Zápis z pracovného stretnutia

Projekt: MET Ružinovská radiála, PD

Dátum: dňa 13.04.2021 o 9:00 hod., online

Predmet stretnutia: čerpacia stanica Bajkalská, odvodnenie + iné

Návrh zábran proti parkovaniu

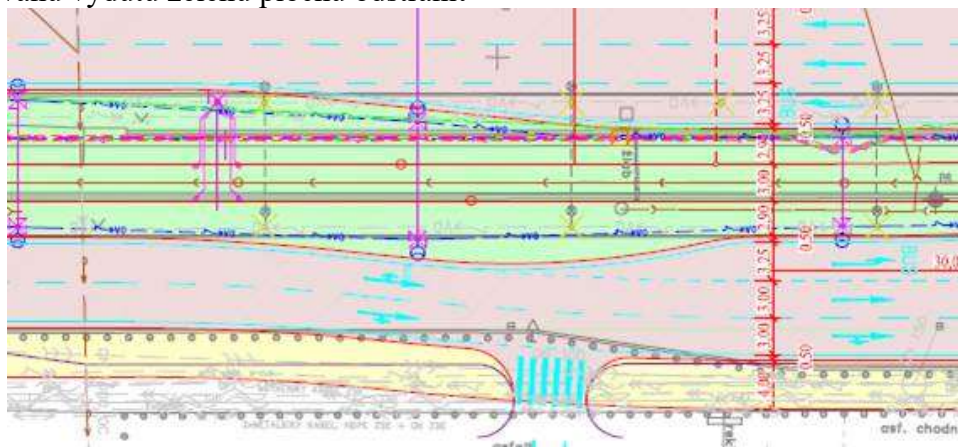
- HMBA žiada navrhnuť zábrany proti parkovaniu
 - triangel Vazovova – Krížna: <https://goo.gl/maps/TZRcT51NNbVxGufQ8> – v oblúku navrhnuť zahradzovacie stĺpiky
 - Ružinovská ulica: v tých miestach, kde stĺpiky existujú a budú sa odstraňovať, napr. kvôli úprave smerovania komunikácie pred nemocnicou, ostatné nové miesta v rozsahu stavby nech zväži projektant
- pri návrhu treba postupovať podľa Manuálu verejných priestorov „Princípy a štandardy osádzania stĺpikov“ <https://manual.mib.sk/osadzanie-stlpikov/>

Úprava zelených plôch v mieste autobusových ník na Ružinovskej ulici

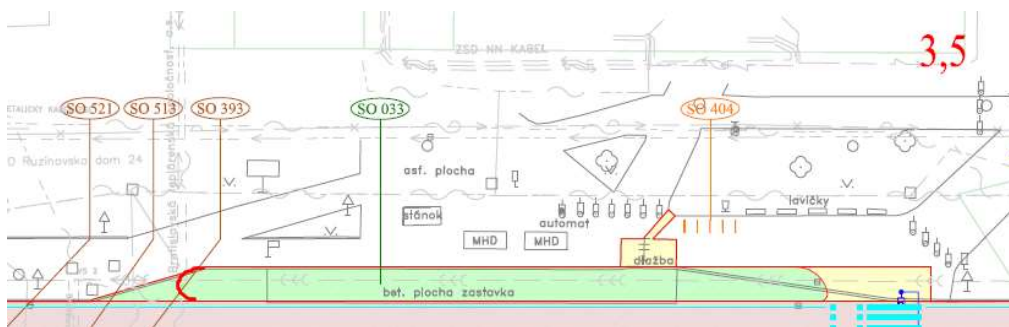
- pri rekultivovaných plochách pôvodných autobusových zastávkach HMBA žiada odstrániť asfaltový povrch, betón, štrkové lôžko až po rastlý terén a navrhované tvary zelene ukončované do stratena zaobliť, napr:
